Produktinformation

Umstellung L-Antriebe auf innenliegendes Getriebe

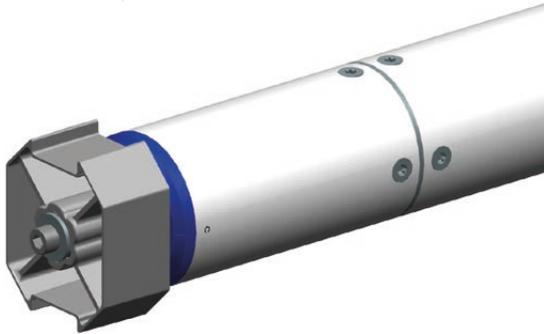
L-Antrieb mit außenliegendem Getriebe
(bisherige Version)

Antrieb mit innenliegendem Getriebe
(neue Version ab Januar 2023)

Neue Mitnehmersicherung

Bei allen innenliegenden Getrieben kommt eine neue Mitnehmersicherung zum Einsatz, auf die der Mitnehmer einfach aufgeschoben werden kann (gesichert durch Einrasten). Weiterhin lässt sich der Mitnehmer werkzeuglos, durch händisches Lösen der Arretierzunge, wieder vom Getriebe abnehmen.

Das Maß, für den über den Mitnehmerrand hinausstehenden Teil der Torxwelle inklusive der Arretierzunge, ist gleich dem Maß der für die bis dato verwendete Mitnehmersicherung mit Schraube und Unterlegscheibe. Es beträgt in beiden Fällen 8 mm.

Längenänderung

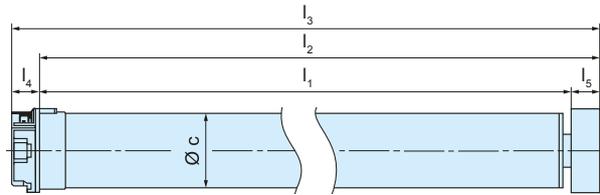
Die Einführung des innenliegenden Getriebes geht bei einigen Serien mit einer geringfügigen Längenerhöhung der Antriebe (Längenmaß l_3 im Katalog) einher, die je nach Serie und Leistung unterschiedlich ausfallen kann.

Die exakten Maßänderungen entnehmen Sie der folgenden Tabelle:
